## Allgemeiner Deutscher Fahrrad-Club Leipzig e. V.

### Stellungnahme zur Planänderung zum Vorhaben „Änderung der Eisenbahnüberführung Weiße Elster, EÜ Luppe und EÜ Nahle der Strecke 6367“

UL 8.1 Böschung östliches Widerlager EÜ Weiße Elster, eigene Abschätzung Lage Maulkanal aus UL 10.1

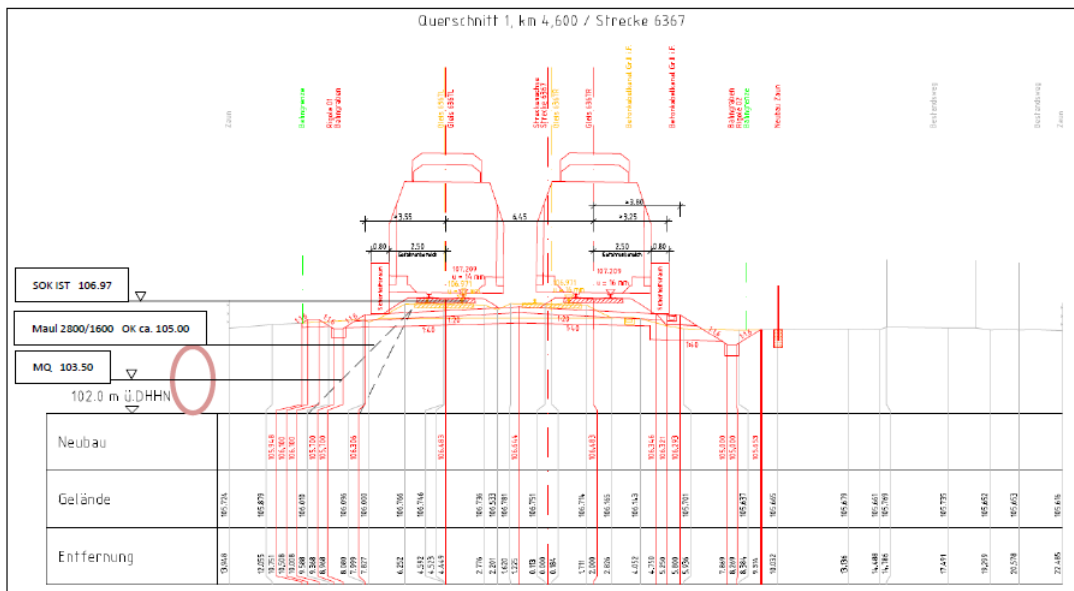
DB Netze<sup>7</sup>: *Die von Seiten des „Ökolöwen“ vorgeschlagene Anhebung der Gradienten um ca. 70 cm hätte folgende Auswirkungen:*

*- Dammverbreiterung um ca. 1,40 m auf beiden Seiten des Damms, mit diesen Konsequenzen:*

*- Flächenhafte temporäre und dauerhafte Eingriffe in die angrenzenden*

*Kleingärten südlich (bahnlinks) der EÜ Weiße Elster und nördlich in die angrenzenden Streuobstwiesen.*

*- Der Maulkanal der KWL (Abwasserleitung Maul 2800/1600) wird erheblich weiter eingeschüttet und gerät in die Lastausbreitung der Verkehrslasten aus dem Eisenbahnverkehr. Eine Verlegung des Kanals auf einer Länge von ca. 350 m (zwischen EÜ Weiße Elster und EÜ Heuweg) würde erforderlich werden.*

- a) Im Planzustand wird der Damm im betreffenden Abschnitt nur gering erhöht (bis zu 25 cm, s. UL 8.1).
- b) Eine zusätzliche Gradientenerhöhung um 70 cm würde zu einer Verbreiterung der Böschung um 1,12 m je Seite führen (Böschungsneigung 1:1,6).
- c) Eine Beeinträchtigung der Abwasserkanals durch Lastausbreitung der Verkehrslasten scheint dabei nicht zu bestehen (s. Grafik: Querschnitt 1 mit Eintragung Kanalprofil). Eine Verlegung des Kanals mit Inanspruchnahme der angrenzenden Kleingärten kann insofern nicht nachvollzogen werden, zumal optional auch Stützbauwerke eingebaut werden können.
